## Изменение № 1 ГОСТ 25142—82 Шероховатость поверхности. Термины и определения

Принято Межгосударственным советом по стандартизации, метрологии и сертификации (протокол № 95-П от 30.01.2017)

Черт. 27

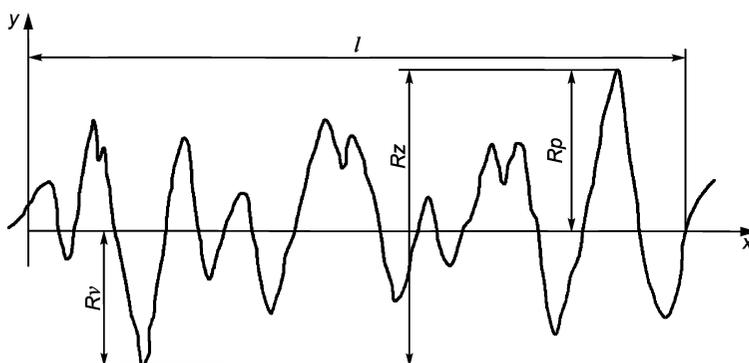
Чертеж 27 изложить в новой редакции:

Термин и определение 2.7 изложить в новой редакции:

«2.7 Наибольшая высота профиля $R_z$	Сумма высоты наибольшего выступа профиля $R_p$ и глубины наибольшей впадины профиля $R_v$ в пределах базовой длины $l$ (черт. 27)».
--------------------------------------	---
